鹿角都市計画道路の変更について

鹿角都市計画道路の変更（秋田県決定）

変更理由書

鹿角都市計画道路の変更（秋田県決定）新旧対照表

計画図 3・5・13 毛馬内通線 その1 (秋田県決定)

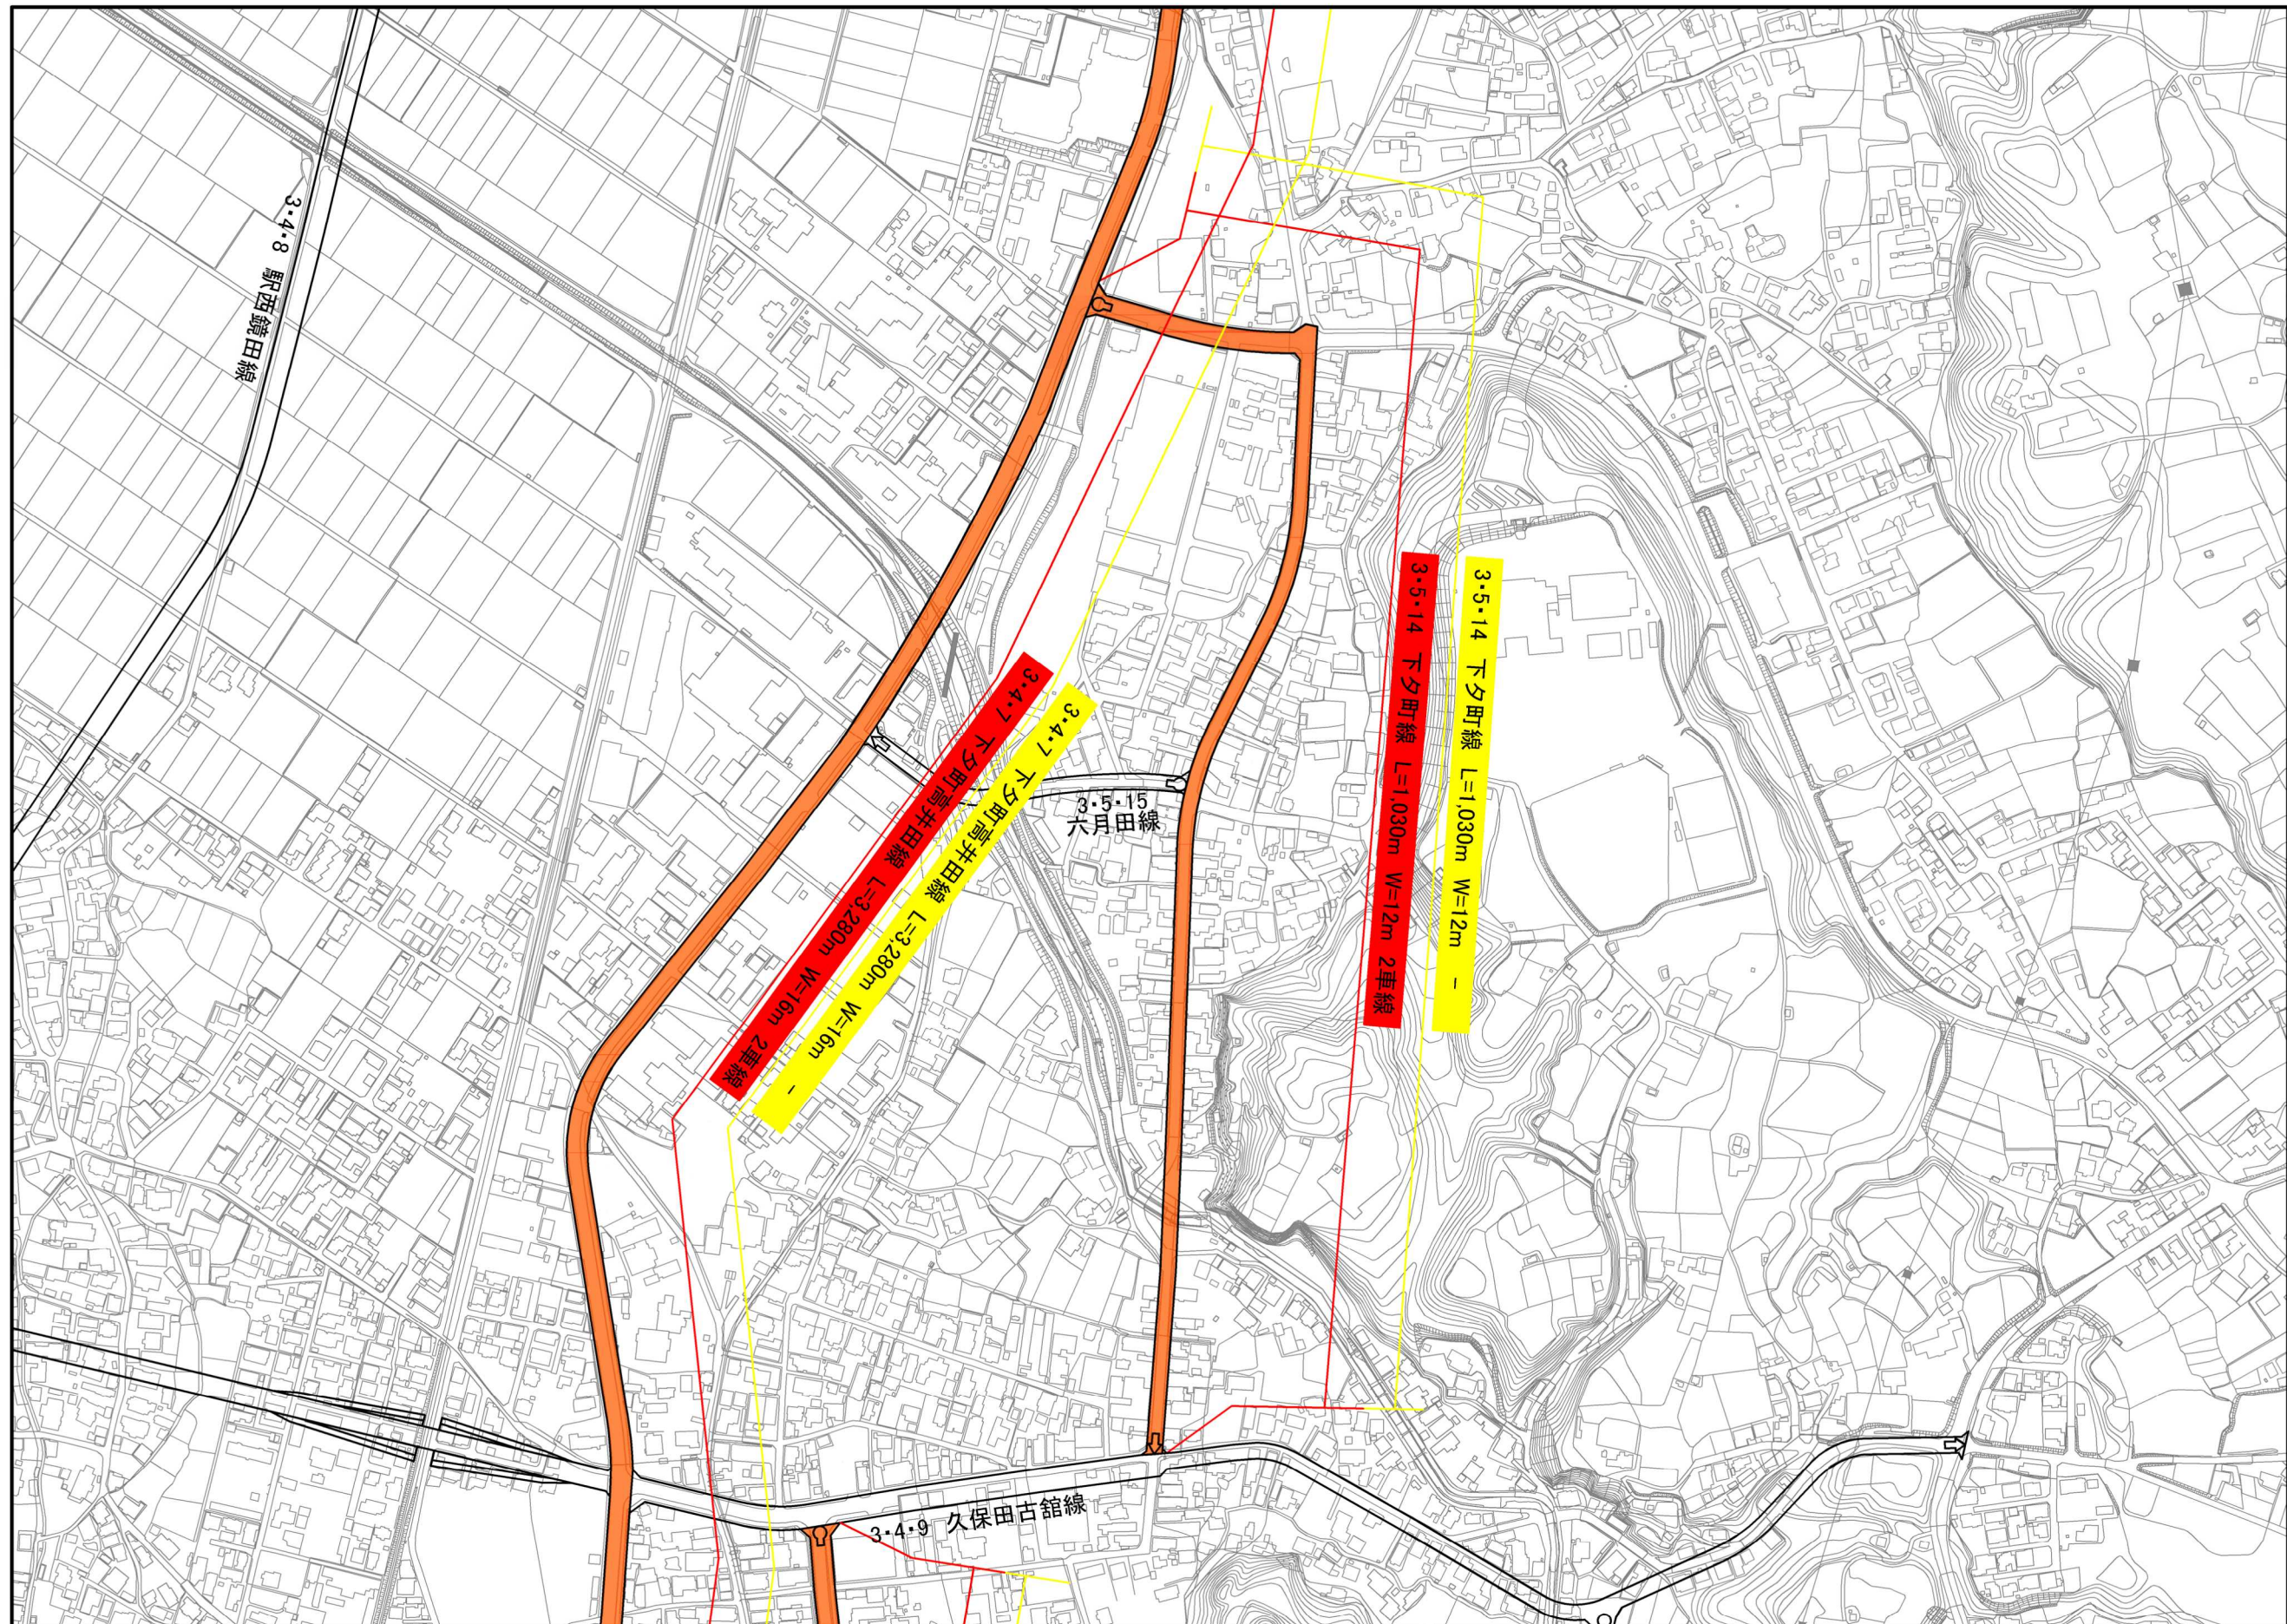
3・5・13 号毛馬内通線

当該路線を整備した場合、路線上の神社や商店街の建物の移転が発生し、沿道店舗に悪影響を及ぼす恐れがあること、また、用地補償に多大な事業費が必要となるなど、既定計画での整備の実現性が低くなっている。また、当該路線を廃止した場合、周辺都市計画道路網への影響は小さい。

以上の理由から、3・5・13 号毛馬内通線の全区間を廃止する。

計画図 3・5・14 下夕町線 その1 (秋田県決定)

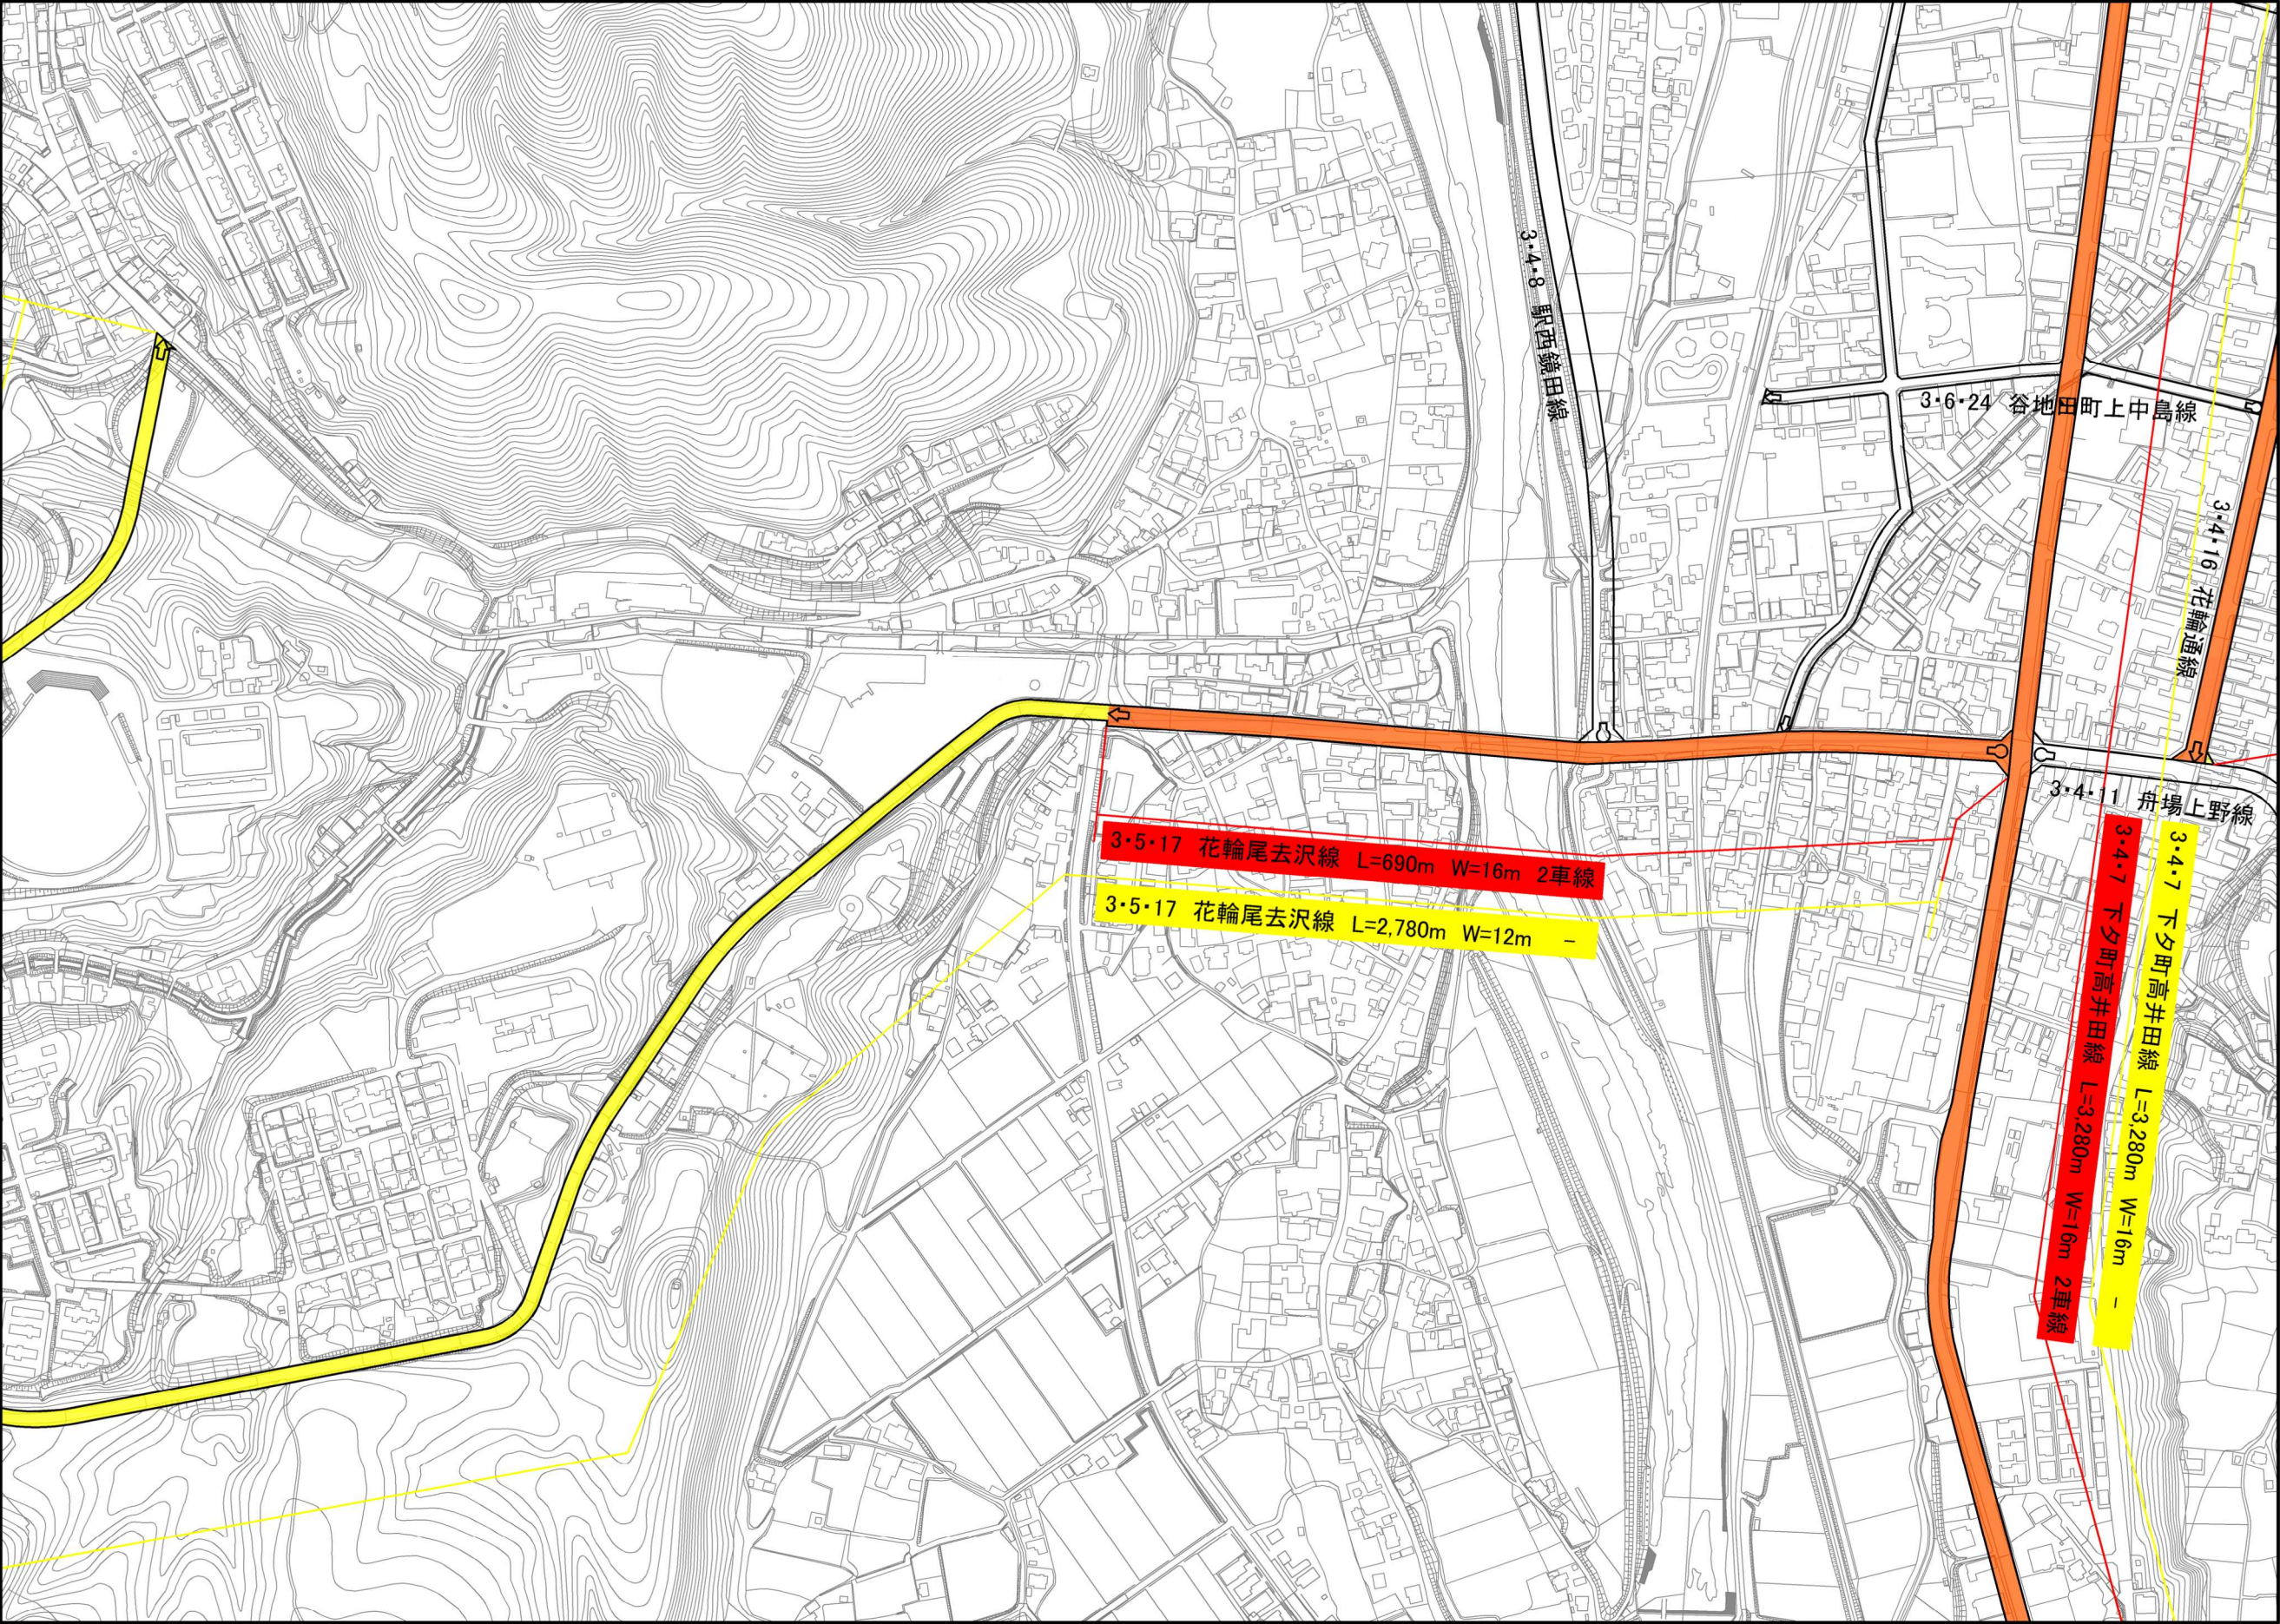
3・5・14 号下夕町線

今回、都市計画法施行令第 6 条により、車線数を決定するにあたり、既計画で 2 車線を想定していること、将来の交通量が 2 車線相当の交通量となっていること、現道が 2 車線の道路として供用されていることから、当路線についてはその重要性などを踏まえ、2 車線として決定するものである。

その他、当路線と接続する 3・5・15 号六月田線の廃止(鹿角市決定)と 3・4・9 号久保田古館線の一部区間の廃止(鹿角市決定)に伴い、交差点部分の区域の変更及び、地表式の区間における幹線街路との平面交差箇所数を変更する。

計画図 3・5・17 花輪尾去沢線 その1 (秋田県決定)

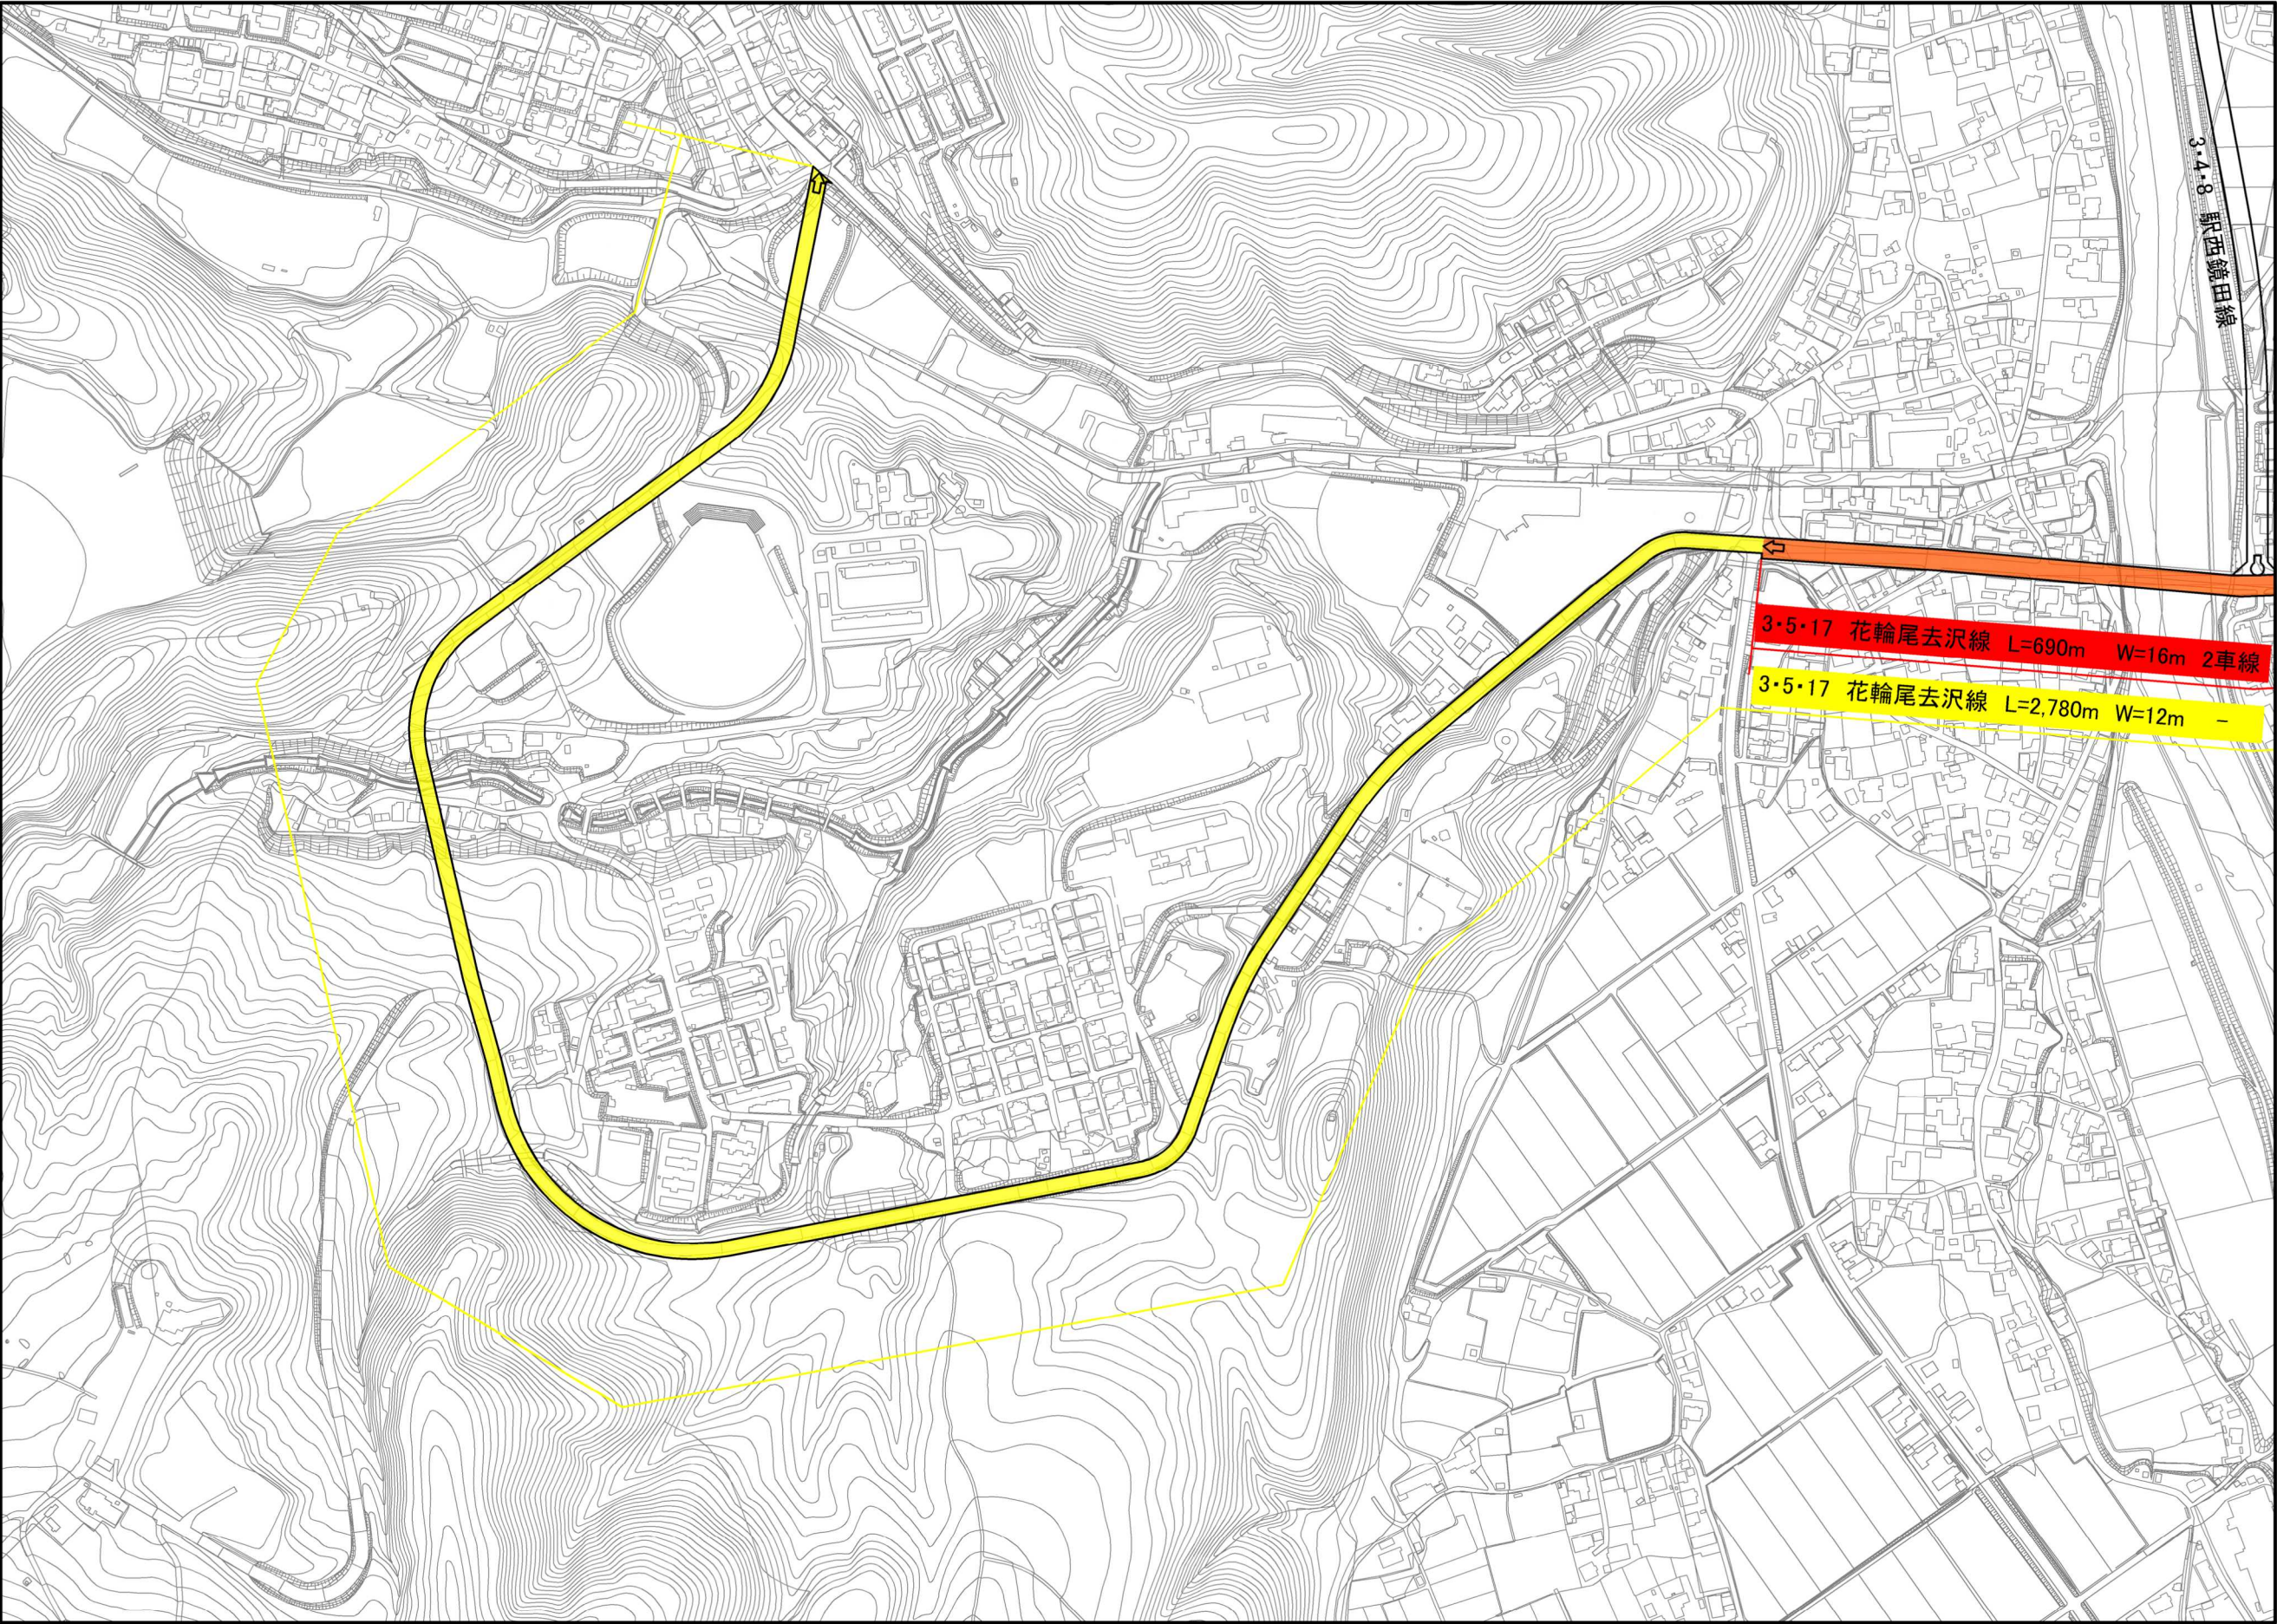
3・5・17 号花輪尾去沢線

近年、人口減少に伴い交通需要も減少傾向にあり、当路線西側の尾去沢字山根地内から終点までの未整備区間の必要性が低下しており、当該区間を整備した場合、墓地と尾去沢中学校に悪影響を及ぼす恐れがあり実現性も低くなっている。また、当該区間を廃止した場合、周辺都市計画道路網への影響は小さい。

以上の理由から、3・5・17 号花輪尾去沢線の一部区間を廃止し、終点、主な経過地、延長、幅員を変更する。

また、当路線と接続する 3・4・8 号駅西鏡田線の廃止(鹿角市決定)に伴い、地表式の区間における幹線街路との平面交差箇所数を変更する。
